Quito DM., 31 marzo de 2015

ASUNTO: INFORME INSPECCION INMUEBLE UBICADO EN LAS CALLES MATOVELLE Y ANTONIO ANTE DE URCUQUI POR PEDIDO ING. FERNANDO PALACIOS Y ARQ. MUÑOZ

FOTOS
INMUEBLE UBICADO EN LAS CALLES MATOVELLE Y ANTONIO ANTE DE URQUQUI
Inspección 27 marzo 2015

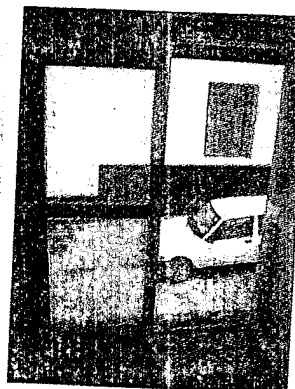
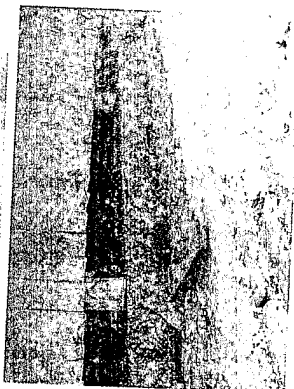
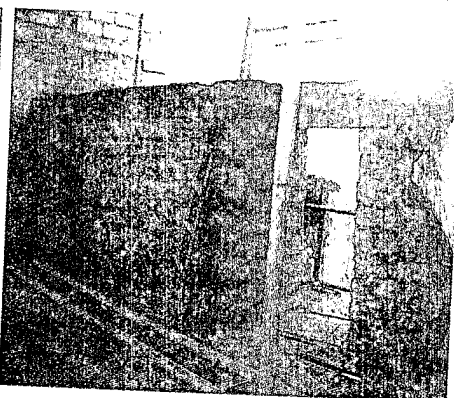
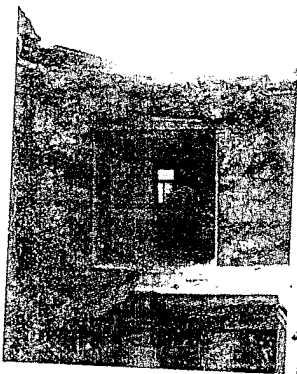
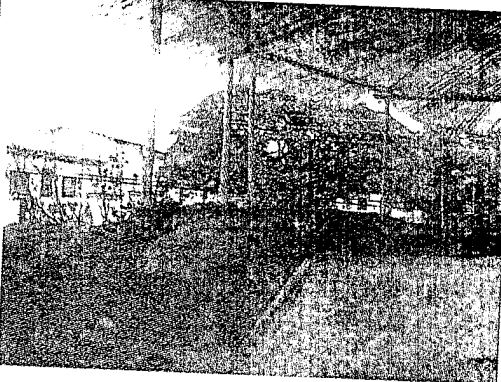
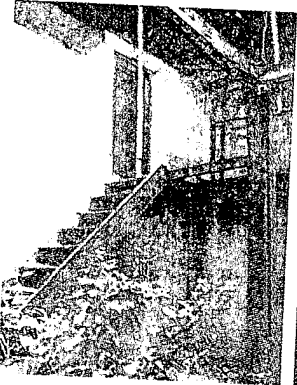
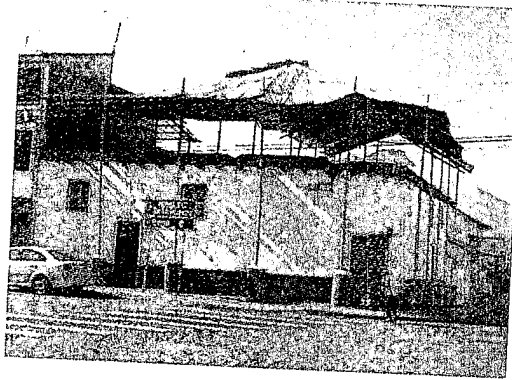
"El inmueble se forma a través de muros mixtos de tapial y adobe los mismos que poseen un ancho aproximado de 80 cm los muros periféricos y un promedio de 50 cm en muros internos que proveen estabilidad estructural y sísmica transversal, hay que mencionar que no existe (según planos presentados) muro en el eje A-A, en cuanto a los entresijos son de madera y se puede apreciar que han perdido resistencia mecánica, la cubierta actualmente no existe pero se ha colocado una sobre cubierta provisional de zinc la misma que protege a los muros de tierra".

La construcción tradicional de adobe tiene una respuesta muy mala ante movimientos telúricos, sufriendo daño estructural severo llegando en algunos casos al colapso total causando con ello pérdidas significativas en términos de vida humana, la deficiencia sísmica presentada por este inmueble se debe principalmente por el elevado peso de la estructura, falla por tracción en los encuentros de muros, falla por corte, la falta de mantenimiento en el inmueble es un factor que ha incidido en el deterioro del mismo

El abandono, falta de mantenimiento y la filtración de aguas lluvias ocasiono el colapso total de las cubiertas, el deterioro de pisos, fisuras en muros, los que actualmente con base a la protección preventiva solicitada y construcción de cubierta provisional se los protege.

Las fachadas propuestas hacia las calles Ante y Matovelle con ochave esquinero, son de cubierta inclinada en a varias aguas con alero, predomina el paño lleno a los vanos rectos de las ventanas y puertas en primera planta; vanos en arco rebajado de las ventanas en segunda planta para lo que plantea apertura de vanos para puertas y ventanas que en volumen, forma, altura logran una lectura de recorrido, escala y simetría la cual es nueva y tienen relación a los espacios del nuevo uso propuesto las que en su diseño se adaptan a la fachada existente,. Al interior se definen fachadas hacia el patio de luz y halls en los que los vanos son rectos para puertas y ventanas.

- Se deberá presentar un proyecto estructural al INPC el mismo que contemplara la intervención y rescate de los muros antiguos, las intervenciones estructurales sobre el inmueble se respaldaran con una memoria de cálculo firmada por un Ingeniero civil en donde se indicara las cargas de diseño y sus combinaciones, nivel de desempeño, nivel de sismicidad.

- En el proyecto se recomienda la **no apertura de vanos** en muros de fachada.
 - De plantearse aperturas en muros internos deberán estar solucionados estructuralmente por el ingeniero a cargo.

- En nivel de entresijo se usara madera como vigería la misma que se apoyara en el muro antiguo, en esta intervención se permite el uso de acero (A36) como acompañamiento a la estructura de madera.

- La cubierta del inmueble se la puede elaborar en perfilaría de acero A36, la misma que estará impermeabilizada con galvalume o placa ondulada P10, sobre la cual se colocara la teja tradicional

- La cabeza de muro deberá ser consolidada con ladrillo, se recomienda sobre ésta colocar una solera de hormigón de altura 10 cm armada y de resistencia 210 kg/cm².

- Los muros antiguos fisurados se los tratará con inyecciones de cal y de ser necesario se usara cosido y descosido del muro a estabilizar.
 - Es recomendable que se analice la cimentación para establecer su capacidad resistente

Que la Propuesta Arquitectónica tenga relación con los criterios dados en el análisis de la intervención estructural.
